Odpověď na dotaz č. 14 k veřejné zakázce na zhotovitele stavby „ÚP ČR – Děčín – rekonstrukce budovy U Plovárny 1190/14“ i.č. 013V032003901

k dotazu firmy Metrostav a.s., ze dne 11. března 2015

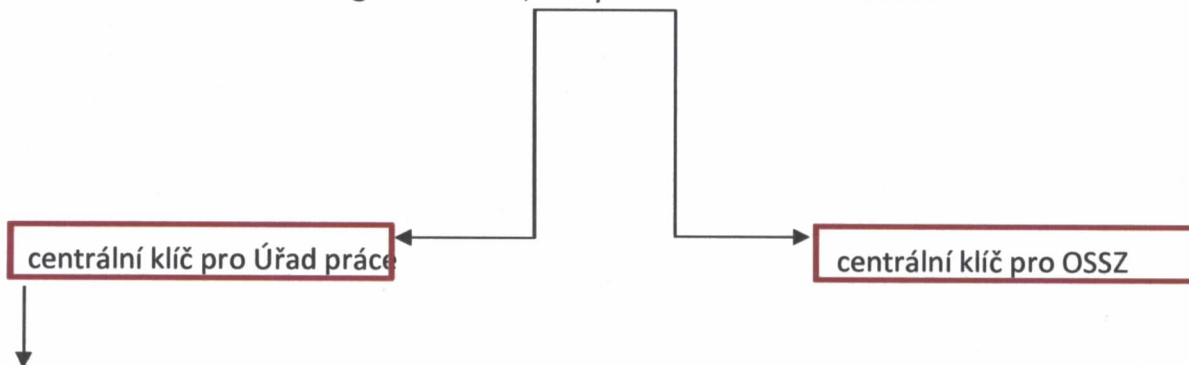
Dotaz č. 14/1:

V PD není specifikován design podhledových kazet pro rastrové podhledy. Bez bližší specifikace zadavatelem uvažovaných kazet nelze podhledy jednotlivými uchazeči srovnatelně nacenit.

Náš dotaz zní: jaký design kazet do rastrových podhledů zadavatel uvažuje a je možné jej upřesnit?

Design kazet – bílé matné provedení s hladkým povrchem s jemnou nepravidelnou perforací.
